## Mémoire en réponse à l'avis de la Mission Régionale d'Autorité Environnementale (MRAe)

**Projet de serres agricoles photovoltaïques**  
*Commune de Génissieux, lieu-dit « Les Pandus »*

- *Demande de permis de construire n° : PC 026 139 26 00004*
- *N°MRAe 2026-AP-2058-N16007*

*Aout 2026*

- Plantations de haies champêtres

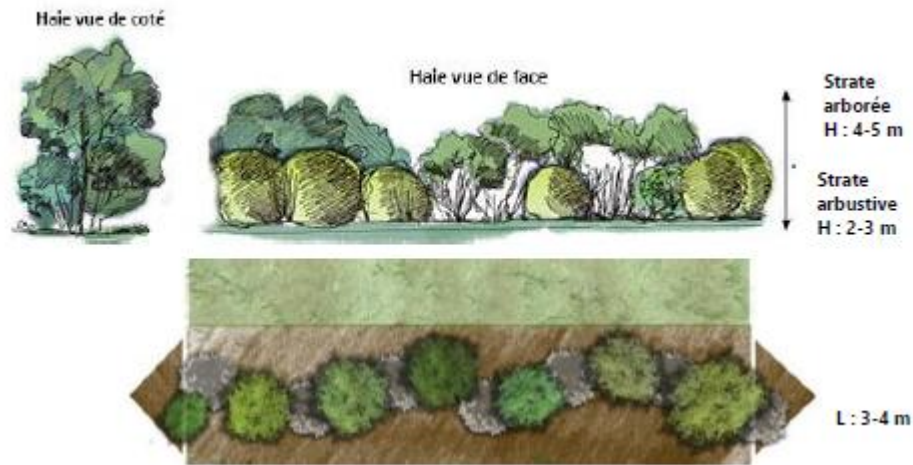
En termes de mesures, une mesure de réduction par la plantation d'une haie arbustive paysagère (essences locales label « Végétal local ») au nord, à l'est et au sud des serres est proposée pour limiter les vues directes. La végétalisation des surfaces au sol pour adoucir les longueurs des serres est également prévue.

Les haies champêtres doivent diminuer la prégnance visuelle des serres dans le grand paysage agricole de Génissieux. Ces plantations doivent créer des espaces de transition et un écrin végétal des limites du site au plus près des façades afin de garantir une meilleure intégration paysagère des deux structures.

La bande plantée sera de 2 m minimum et 4 m au maximum, positionnée en bordure extérieure de la piste interne. La haie devra être plantée en quinconce pour obtenir un aspect naturel et une certaine épaisseur.

- Photomontage

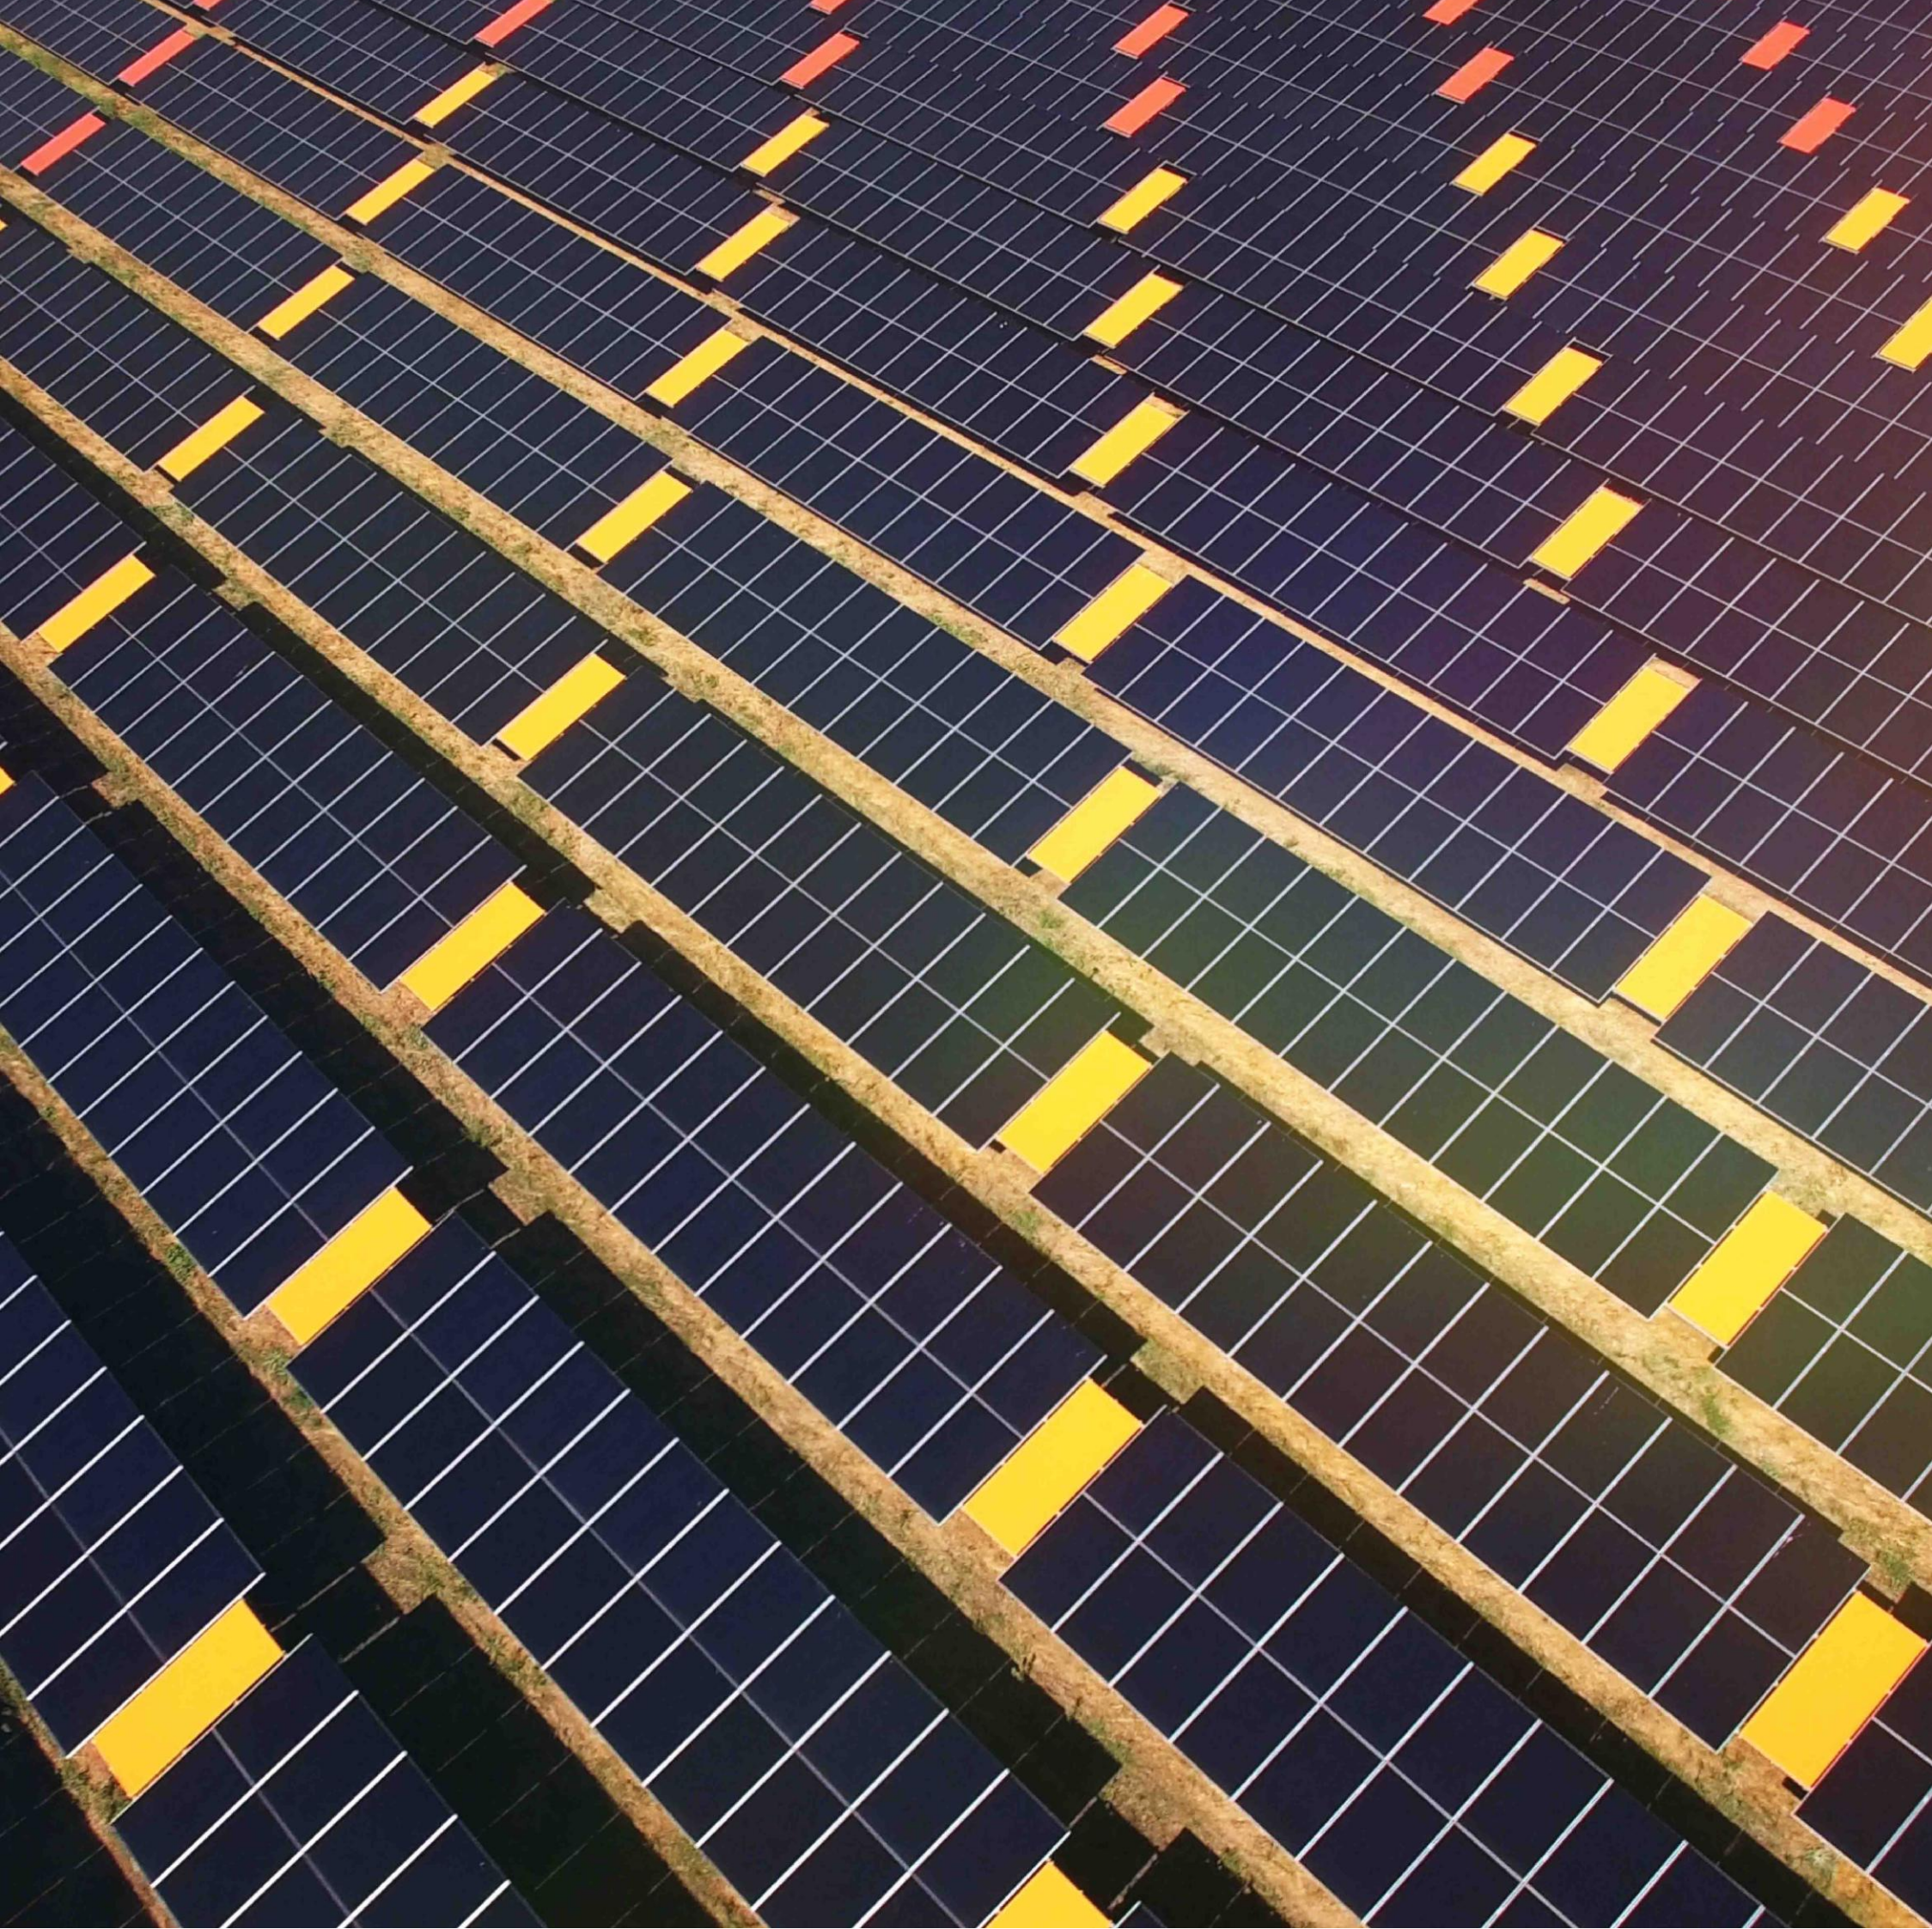
Les incidences du projet sont qualifiées de faibles à fortes (impact brut fort en exploitation), au regard de la modification de la perception visuelle pour les riverains directs. Si plusieurs simulations (3D et photomontages) ainsi que le positionnement des différents axes de vues sont présentés, aucun photomontage en saison hivernale n'est proposé dans le dossier.

Le maitre d'ouvrage s'engage à ce que la hauteur et densité de des haies et plantations détaillées ci-après soient adaptées à la volumétrie des serres de manière que l'écran végétal soit le plus efficient possible et à ce qu'elles soient entretenues.

La mesure consiste en la plantation d'arbres de moyen développement (hauteur moyenne 10 m) en vue de diminuer la prégnance visuelle des serres dans le grand paysage agricole par des bosquets. Ces plantations permettront de créer une zone de transition
